改善箇所説明図

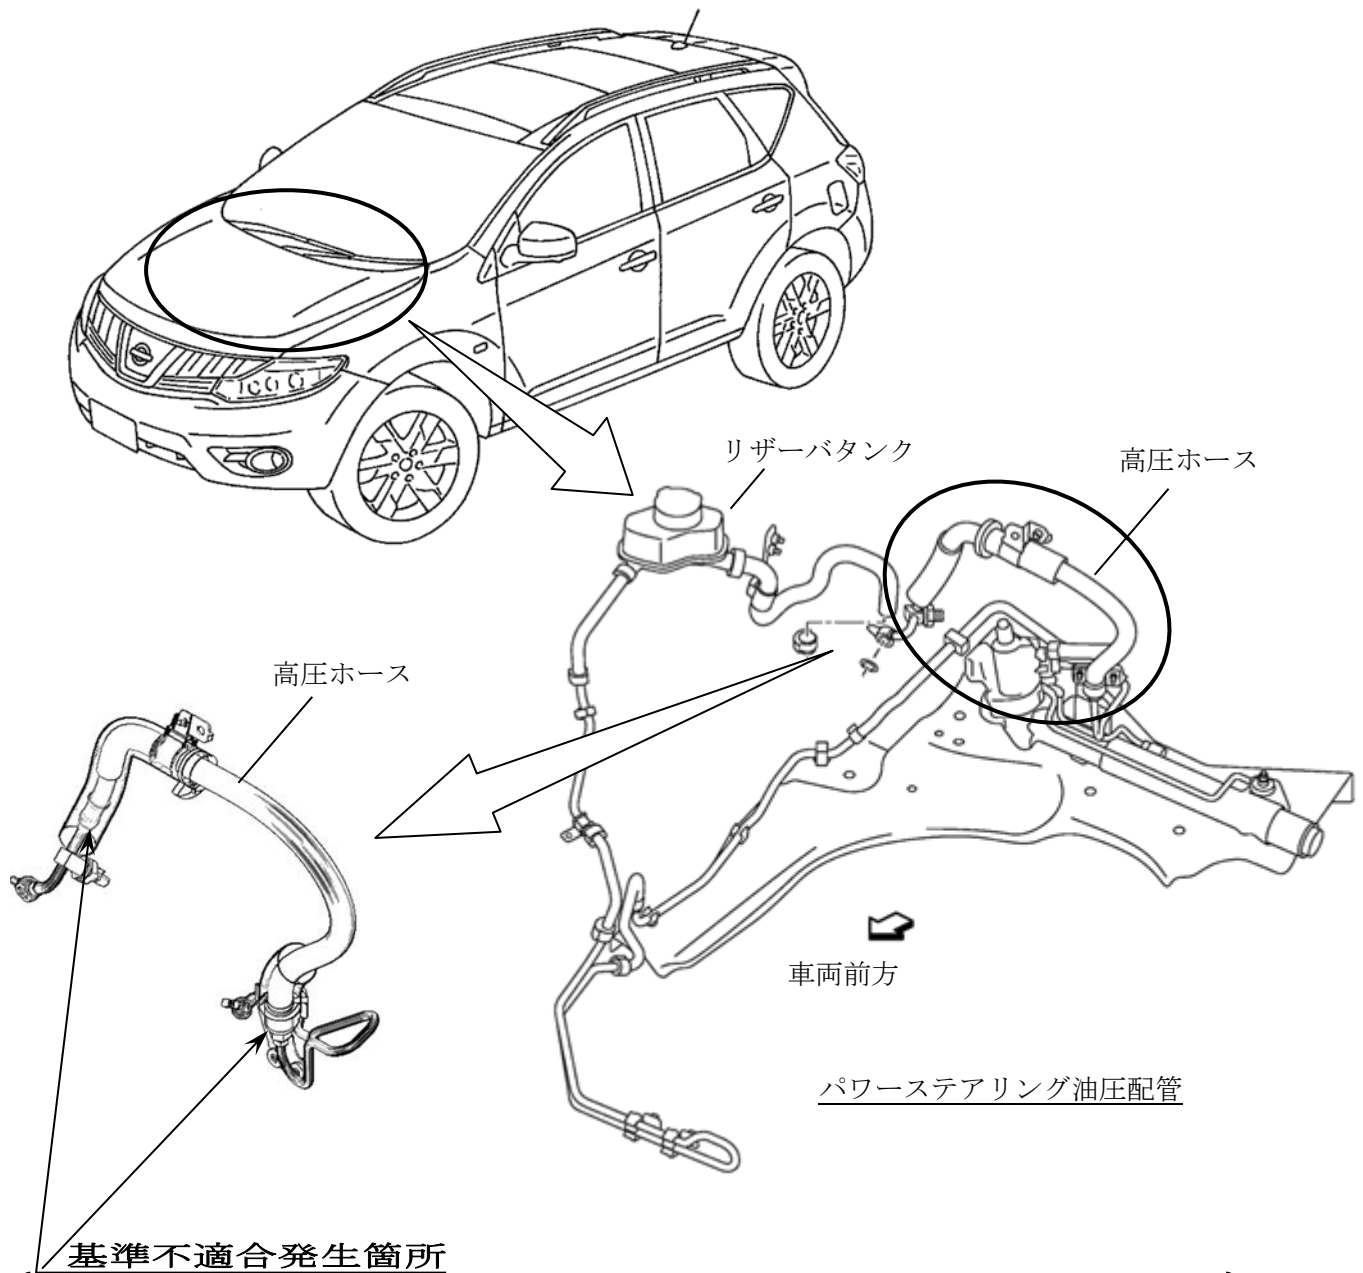
パワーステアリングの油圧ホースにおいて、ゴムホースと口金具の加締めが不適切なため、転舵の繰り返しの油圧が掛かると、当該ホースが外れるものがある。そのため、オイルが漏れて操舵力が重くなり、最悪の場合、飛散したオイルが排気管に付着し、火災に至るおそれがある。

全車両、当該パワーステアリング高圧ホースを対策品と交換する。

識別：銀色のシールをモデルナンバープレートに貼り付ける。
